Recommandations

PRILLY, COLLÈGES DU CENTRE ET DU GRAND-PRÉ - ASIGOS - 2025

ah - Promenade des Alpes 8

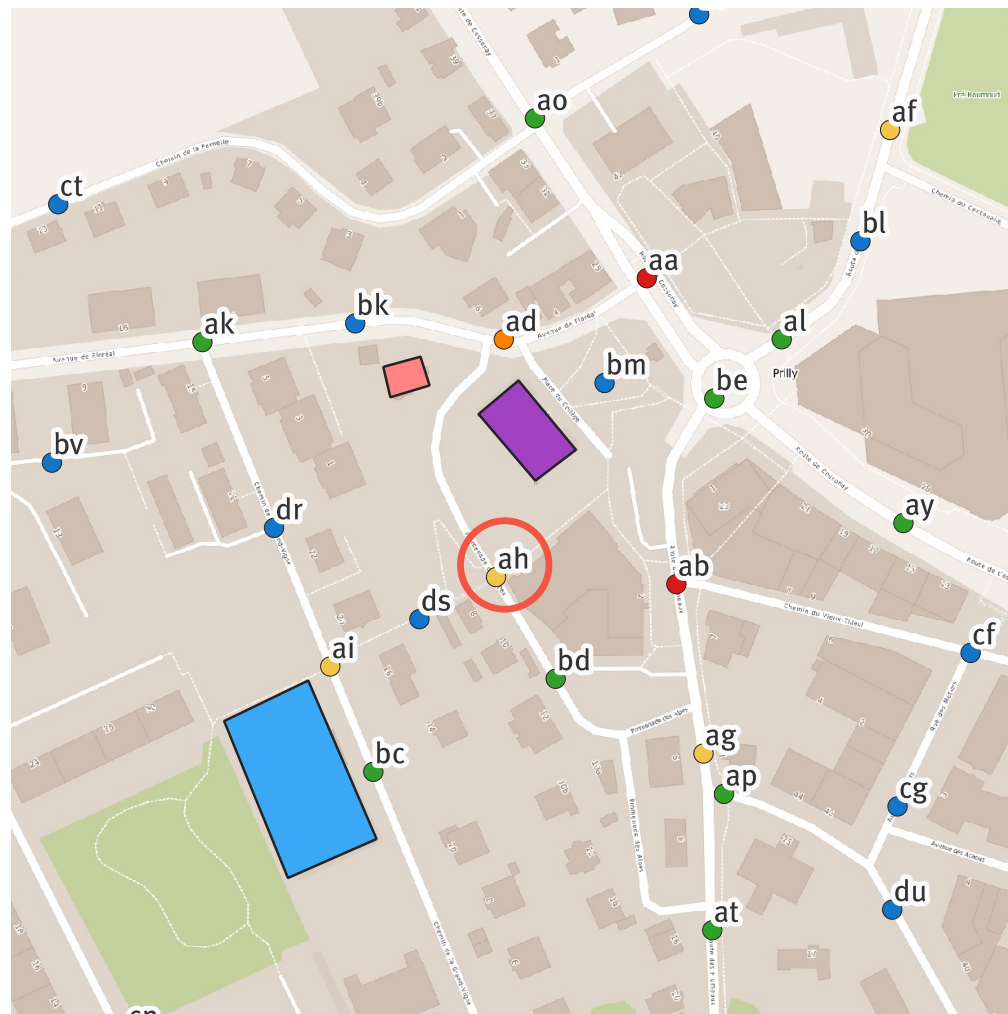
- × Distances de visibilité de/vers les zones d'approche du passage piéton insuffisantes en raison d'obstacles (haie et muret).
- × Problème de comportement avec des mouvements de véhicules hors case liés à la dépose/reprise des élèves.

- × Entretien/suppression de la végétation
- × Mettre en place de la sensibilisation/communication pour encourager les parents à ne pas faire de la dépose/reprise en dehors des cases. Puis mettre en place des mesures de police.
- × Etudier la mise en place de bastion piéton délimité avec des potelets/bordures

- × Etudier la possibilité de piétonniser la promenade des Alpes entre l'intersection avec l'Avenue de Floréal et le passage piéton. Permettant ainsi de prolonger la zone sécurisée pour les élèves et de sécuriser cette traversée. Cette fermeture n'empiète sur aucun accès riverain et permettrait d'aménager un nouvel espace vert proche de l'école.

ab - Route des Flumeaux 2

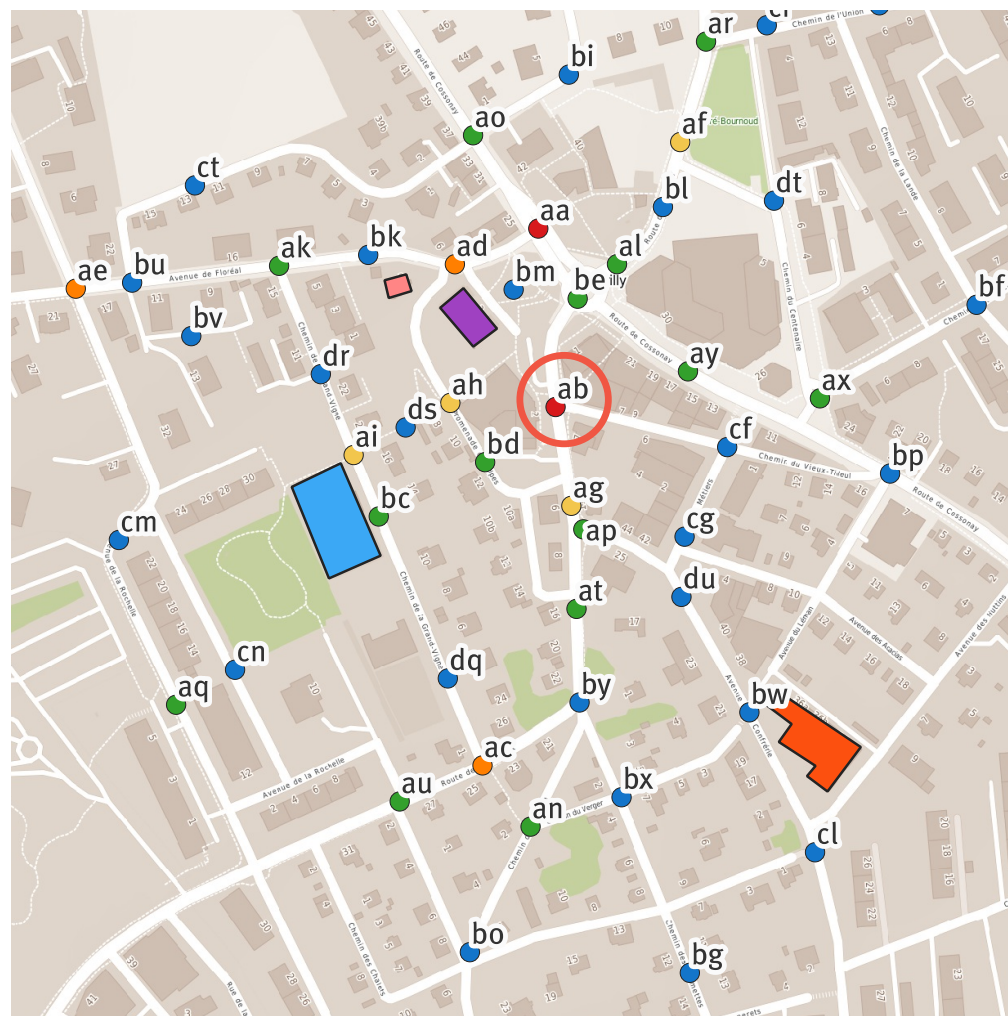
- × La largeur du trottoir n'est pas suffisante.
- × Manque de bordure détectable au droit de l'îlot.
- × L'îlot de protection des piétons du passage piéton à la Route des Flumeaux est trop étroit.
- × Signal «Obstacle à contourner par la droite 2.34» se trouve dans le cône de visibilité du passage piéton.
- × La sortie de parking de la grande salle masque la zone d'approche ouest du passage piéton lorsque les véhicules attendent au cédez le passage pour s'engager sur la Route des Flumeaux.

- × Sur-élevé le signal «Obstacle à contourner par la droite» 2.34 pour améliorer les conditions de visibilité au droit de l'ilot.

- × Déplacer et sécuriser la traversée piétonne en prévoyant un aggrandissement de l'ilot et en adaptant les bordures.
- × Aménager un trottoir traversant au débouché du Chemin du Vieux-Tilleul
- × Agrandir le trottoir lors d'une requalification du tronçon.

at - Route des Flumeaux 22

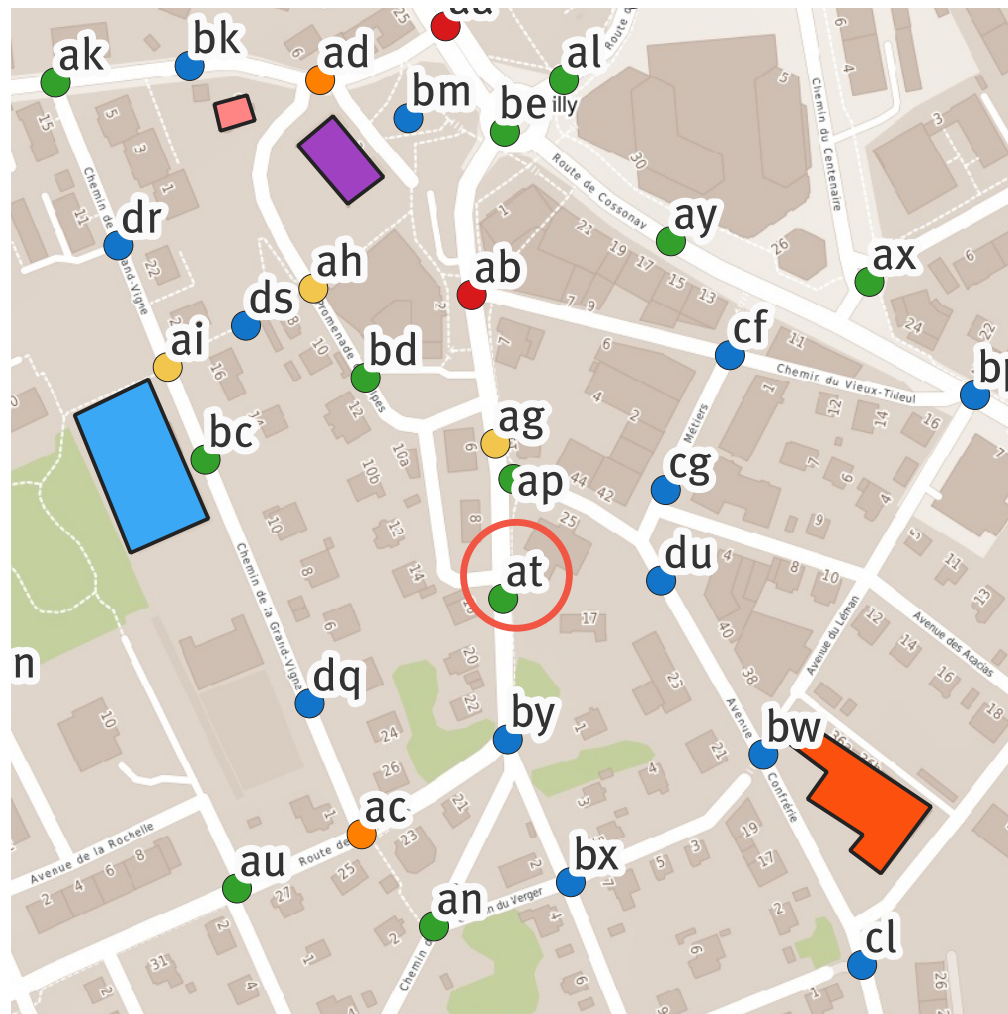
- × La largeur de trottoir est insuffisante selon SN 640 070.
- × Le signal «signaux lumineux» 1.27 à droite de la chaussée est masqué par la végétation.
- × Absence de continuité cyclable (cycles sur le trottoir pour rejoindre le Ch. des Baumettes depuis Prilly-Centre).

DÉFICIT(S)	MESURE(S) - Court terme	MESURE(S) - Long terme
	Trottoir, continuité cyclable	<ul style="list-style-type: none">× Pas de mesures envisageables à court terme× Diminution de la vitesse et mettre en limitation à 30 km/h.	<ul style="list-style-type: none">× Requalification de la Route des Flumeaux avec continuité cyclable et sécurisation du mouvement Prilly-centre -> Baumettes
	Signalisation	<ul style="list-style-type: none">× Entretien haie× Déplacer le panneau si nécessaire

bf - Chemin du Vieux Collège, Chemin de la Lande

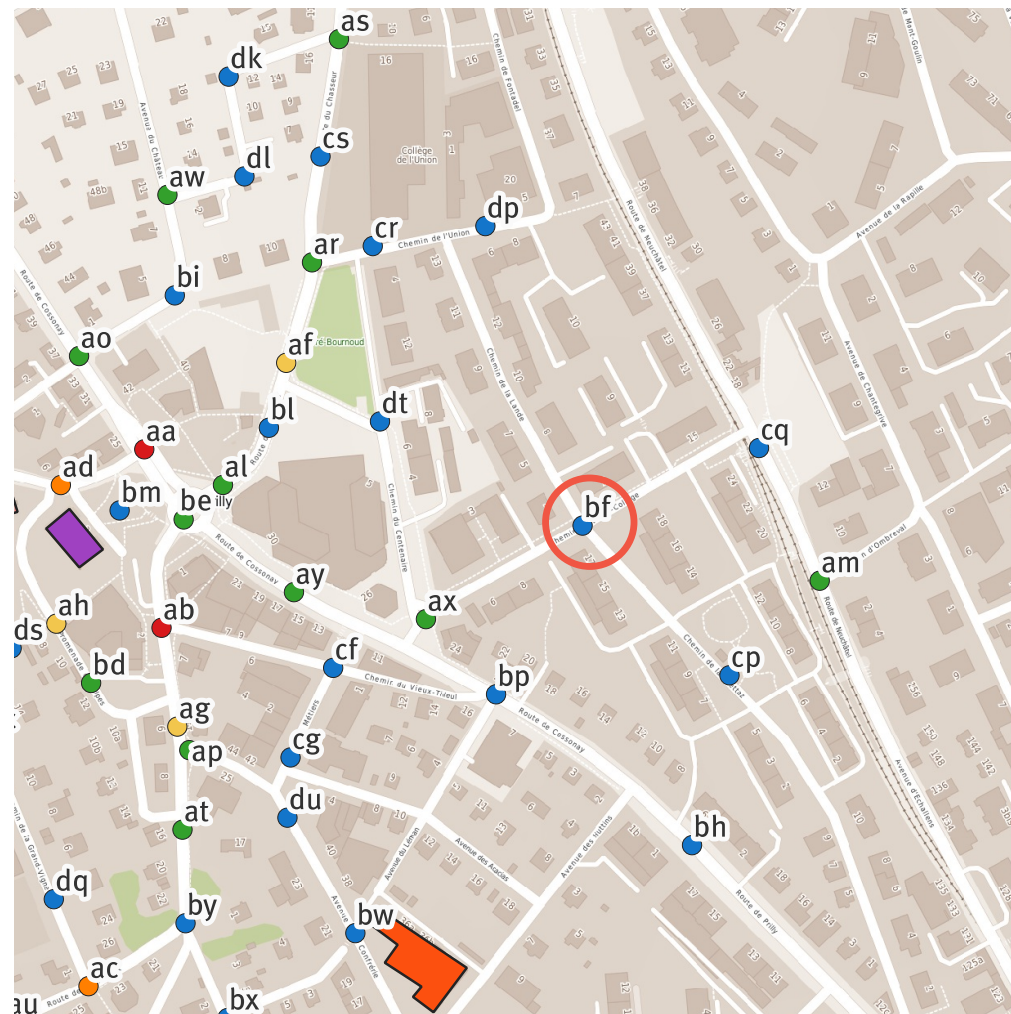
Les 4 passages piétons du carrefour présentent des déficits :

- × La visibilité sur les zones d'approche n'est pas toujours garantie (stationnement ou autres obstacles).
- × Les passages piétons sont trop proches des STOP (moins de 5 mètres), les véhicules à l'arrêt sont donc sur le passage piéton.
- × Complément : les bordures ne sont pas adaptées aux personnes à mobilité réduite ou malvoyante.

- × Corriger la visibilité sur les zones d'approche en supprimant les places de stationnement nécessaire.
- × Tailler la végétation qui masque le signal «Emplacement d'un passage piéton» 4.11 et donc la perception du passage piéton.

Option 1 : corriger les déficits observés :

- × déplacer les passages piéton pour les éloigner des STOP ou aménager des trottoirs traversants sur Chemin de la Lande et Chemin de la Suettaz (accentuant et rapprochant les entrées en zones 30 km/h du carrefour)
- × Adapter les bordures

Option 2 :

- × Passer le quartier en zone 30 km/h et réaménager le carrefour en priorité de droite avec des aides à la traversée afin de créer un cheminement piéton continu.

as - Route du Chasseur 18

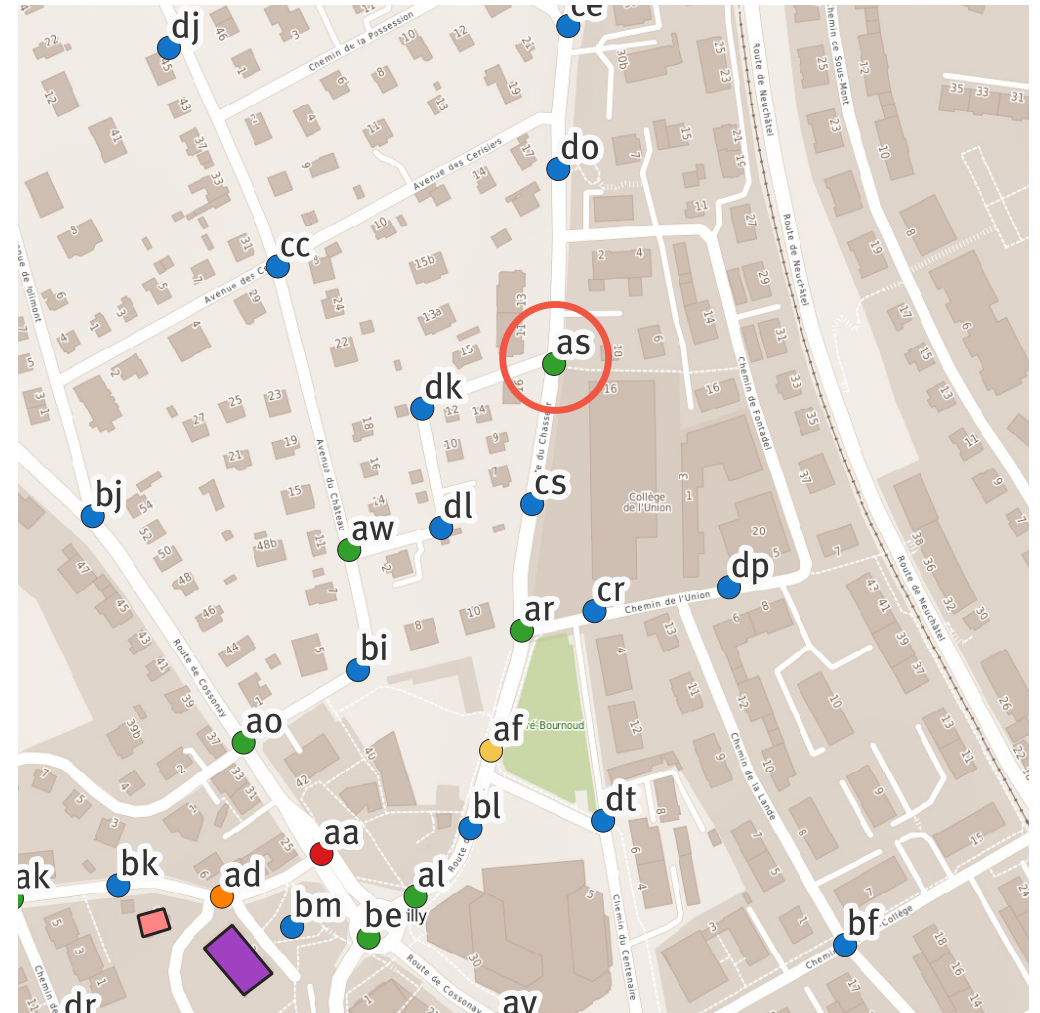
Le passage piéton présente plusieurs déficits :

- × Les distances de visibilité de/vers la zone d'approche Ouest sont insuffisantes en raison d'obstacles (sapin et haie)
- × La zone d'approche Ouest n'est pas protégée.
- × Comportement : mauvais respect de la priorité des piétons par le TIM.
- × Absence de cheminement piéton vers accès piéton privé (Rte du Chasseur 9).

- × Entretien des haies et du sapin pour assurer les conditions de visibilité

- × Requalification de la traversée (protéger la zone d'approche, aménagement d'un ilot ou raccourcir la traversée si la taille de la chaussée est insuffisante) et favoriser la diminution des vitesses pratiquées.

- × Etudier la possibilité d'aménager une continuité piétonne vers l'accès privé Route du Chasseur n°9.

bn - Chemin de Bel-Orne

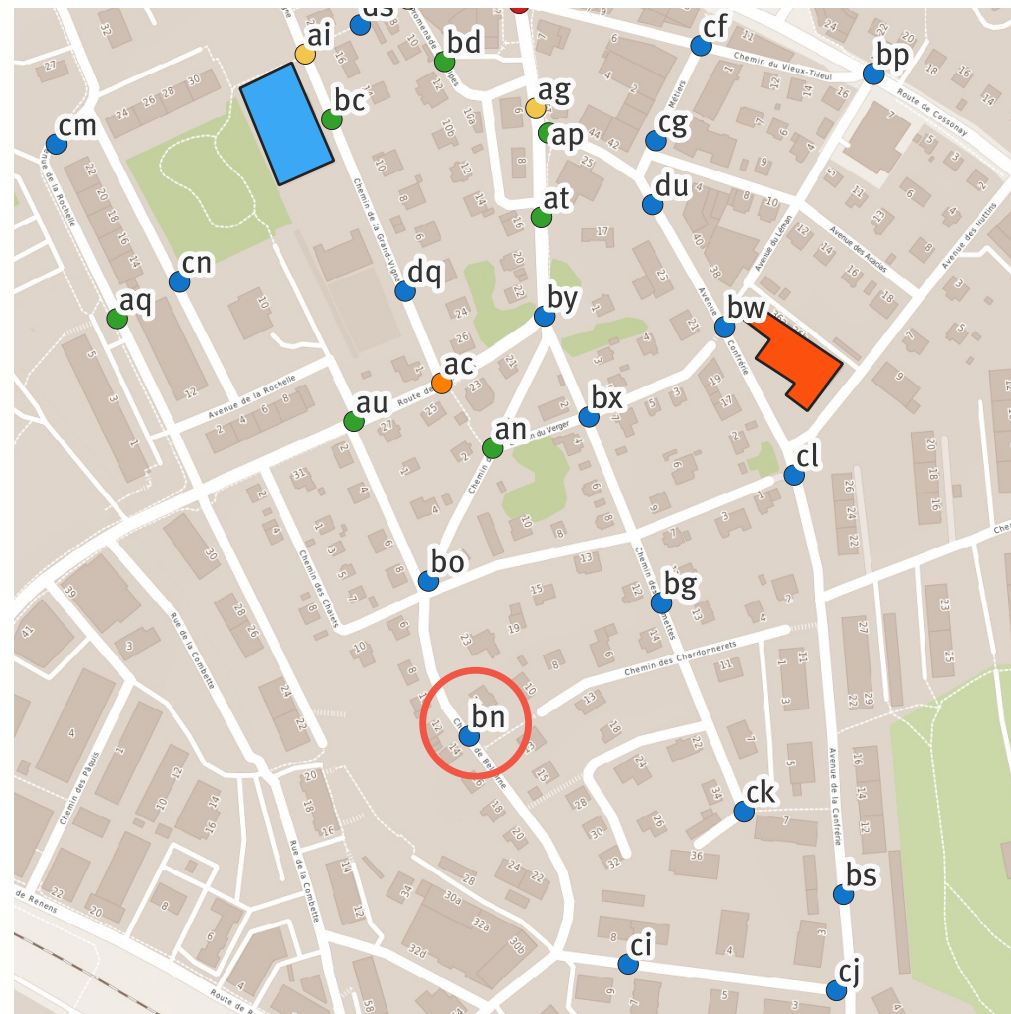
- × Débouché piéton (escalier) sans visibilité sur la chaussée.
- × La bande longitudinale n'offre aucune sécurité aux piétons, car elle n'est pas sécurisée.

- × Sécuriser le débouché piéton avec un aménagement latéral qui dévie le trafic du côté opposé de la chaussée. Veillez à laisser l'espace nécessaire aux vélos (minimum 3,5 m de chaussée).

- × Sécuriser la bande longitudinale à l'aide de potelets ou d'un trottoir chanfreiné avec potelets réguliers. En maintenant la largeur actuelle (1m50) - le gabarit piéton minimal selon les normes n'est donc pas respecté. Il semble impossible d'agrandir la zone à 2m car la taille de la chaussée restante ne serait plus suffisante pour le passage des camions poubelles/ pompiers.
- × Aménager la zone 30 avec des décrochements verticaux/latéraux, mobilier urbain bas.
- × Mettre en place des mesures pour dissuader le transit: modifier le schéma de circulation du quartier afin de réduire les charges de trafic.

bt - Avenue de Floréal, Avenue de Florissant

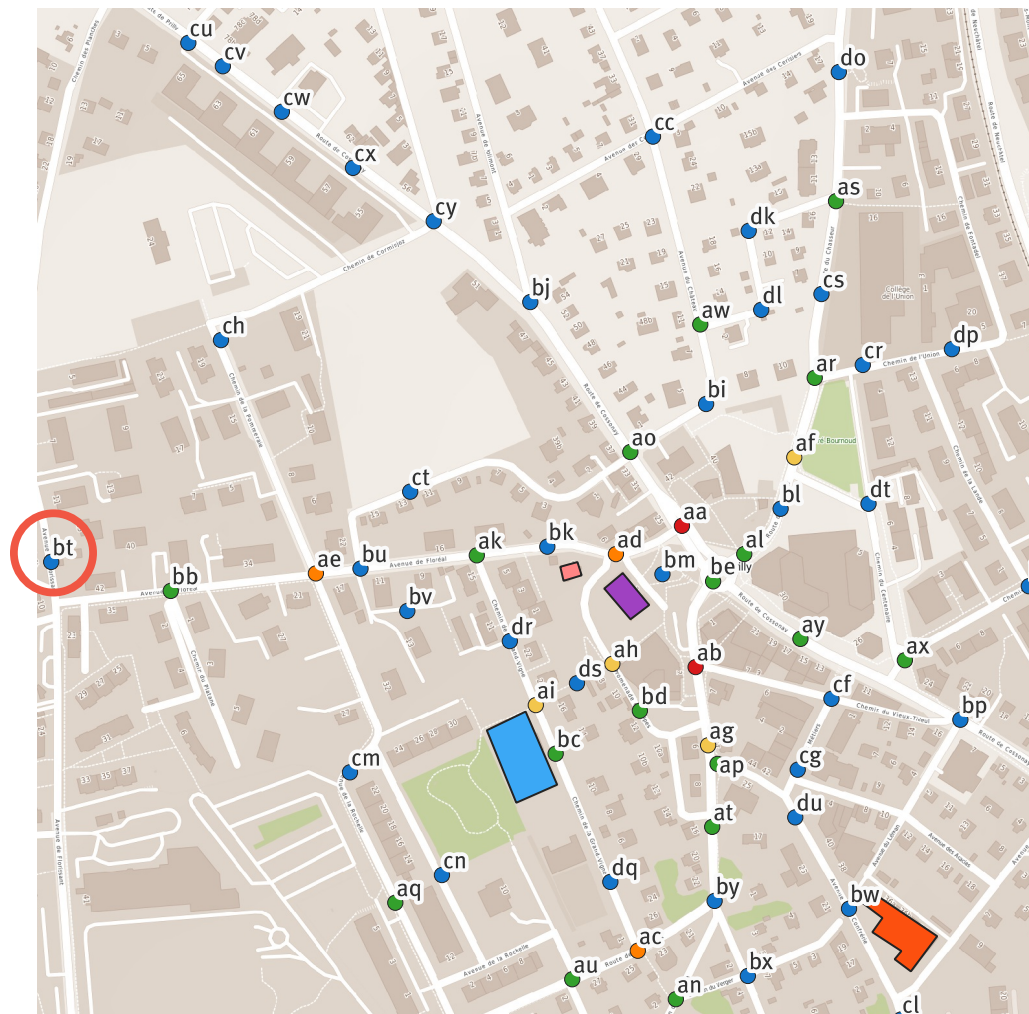
Les passages piétons présentent différents déficits :

Passage piéton Avenue de Floréal :

- × la visibilité sur les zones d'approches n'est pas garantie à cause de la courbure et des places de stationnement
- × le passage piéton est trop long (>8,5 mètres)
- × le passage piéton est trop proche du stop (moins de 5 mètres).

- × Déplacer le passage piéton de l'Avenue Floréal.
- × Supprimer le stationnement nécessaire afin de garantir la visibilité.

- × Étudier la possibilité de remplacer le passage piéton Avenue de Floréal par un trottoir traversant marquant l'entrée en zone 30. En parallèle, aménager l'avenue de Floréal avec des chicanes et d'autres éléments de modération du trafic pour donner une continuité à l'aménagement en zone 30 km/h).

ch - Chemin de Corminjoz, Chemin de la Pommeraie

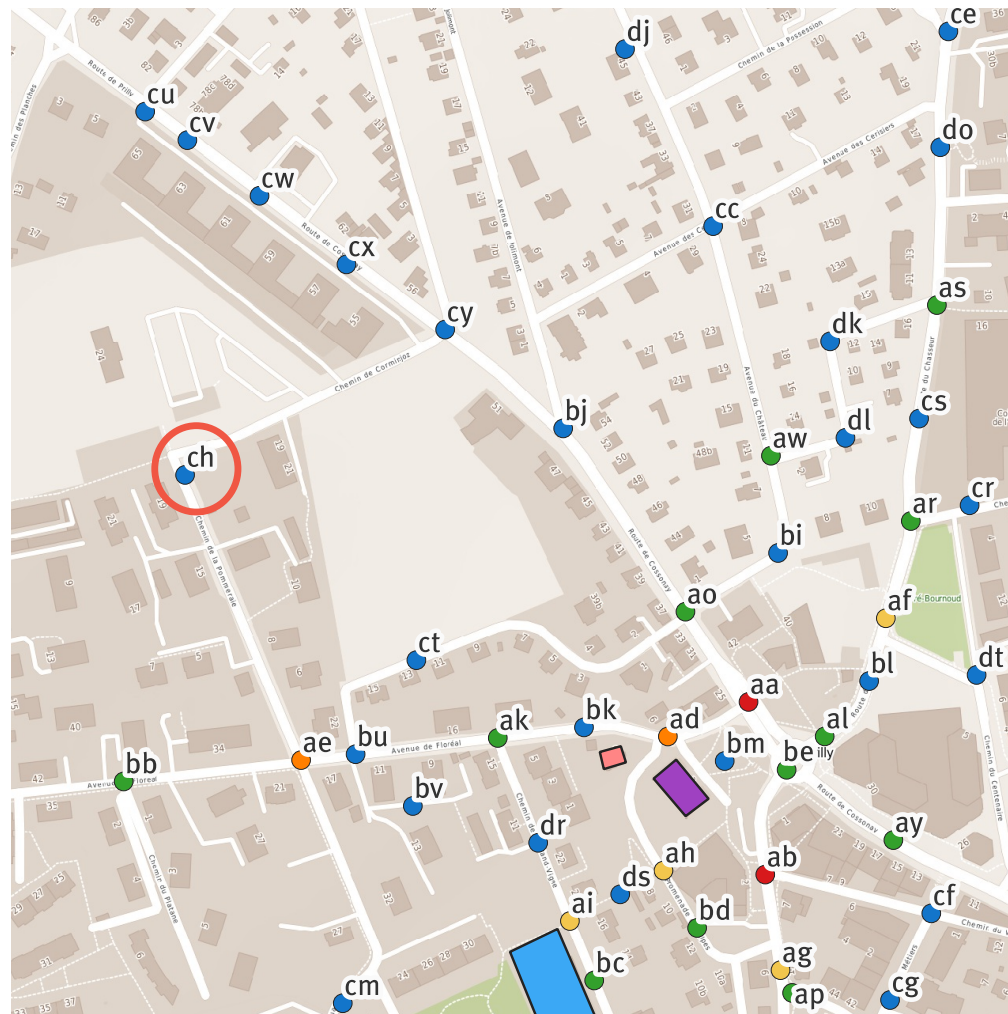
- × La visibilité du contre-sens cyclable n'est pas garantie : entre piétons et cycles à la hauteur de la traversée piétonne non prioritaire, entre cycles et véhicules due à la visibilité masquée par le muret.
- × Le marquage jaune au droit du muret n'offre aucune sécurité pour les piétons et les vélos (conflits potentiels).
- × La traversée de la chaussée par les piétons est masquée par le muret.
- × La signalisation est mal positionnée et peu visible («Obstacle à contourner par la droite» 2.34 et «Accès interdit» 2.02)

- × Matérialiser le trottoir au droit du virage/muret à l'aide de potelets et de marquage adapté selon l'OSR.
- × Cette mesure devrait également permettre de décaler la bande cyclable et d'augmenter la visibilité entre vélo et véhicules.

- × Si le gabarit est suffisant, réaliser un vrai trottoir le long du cheminement piéton et une aide à la traversée selon la ligne de désir.

do - Route du Chasseur 24

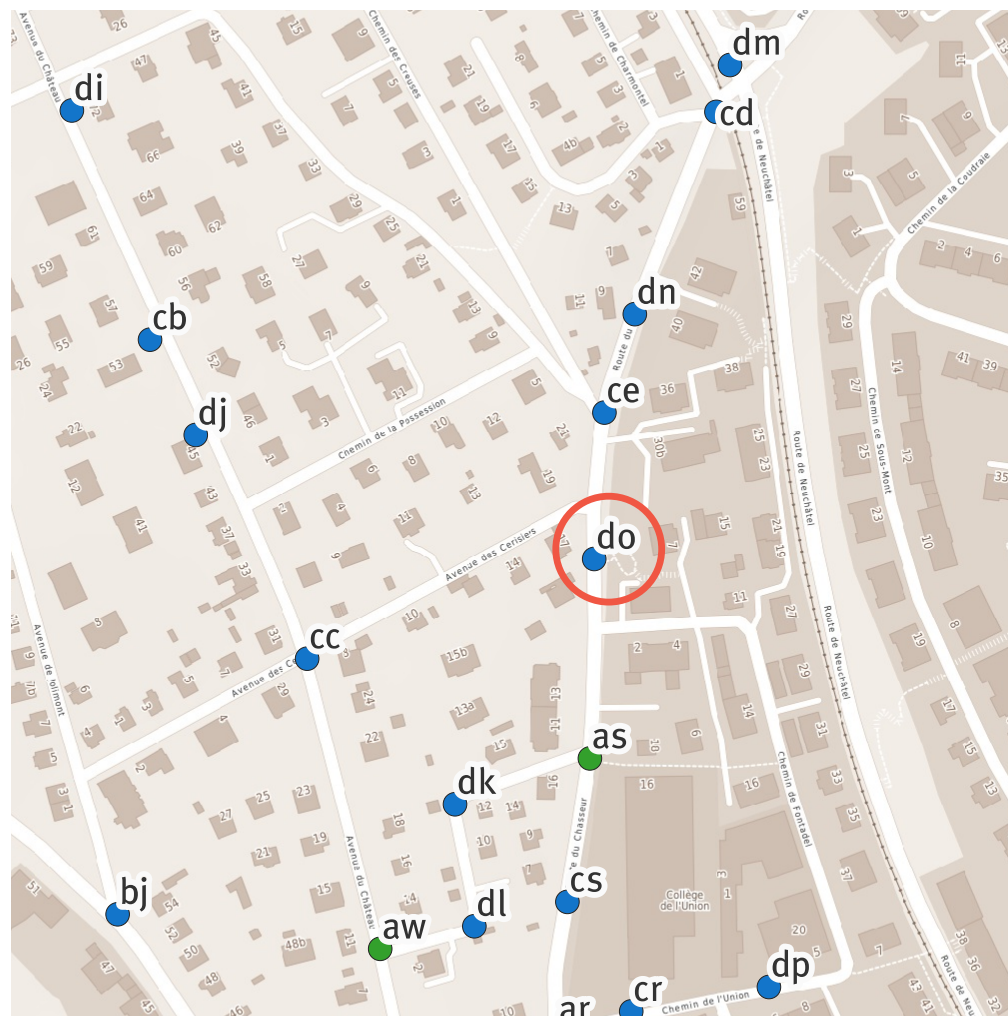
- × L'îlot de protection des piétons du passage piéton sur la Route du Chasseur est trop étroit et la largeur est insuffisante.
- × L'îlot est masqué lorsqu'un véhicule s'arrête sur la présélection.
- × Le signal «Obstacle à contourner par la droite» 2.34 est situé dans le cône de visibilité du passage pour piéton.
- × Complément : Il manque des bordures détectables au droit de l'îlot.

- × Supprimer les signaux «Obstacle à contourner par la droite» 2.34 pas nécessaires au guidage des véhicules pour améliorer les conditions de visibilité au droit de l'îlot

- × Etudier l'élargissement de l'îlot de protection des piétons.
- × Réaliser une bordure détectable au droit de l'îlot et assurer une largeur de passage de 3,5 m au droit de l'îlot.
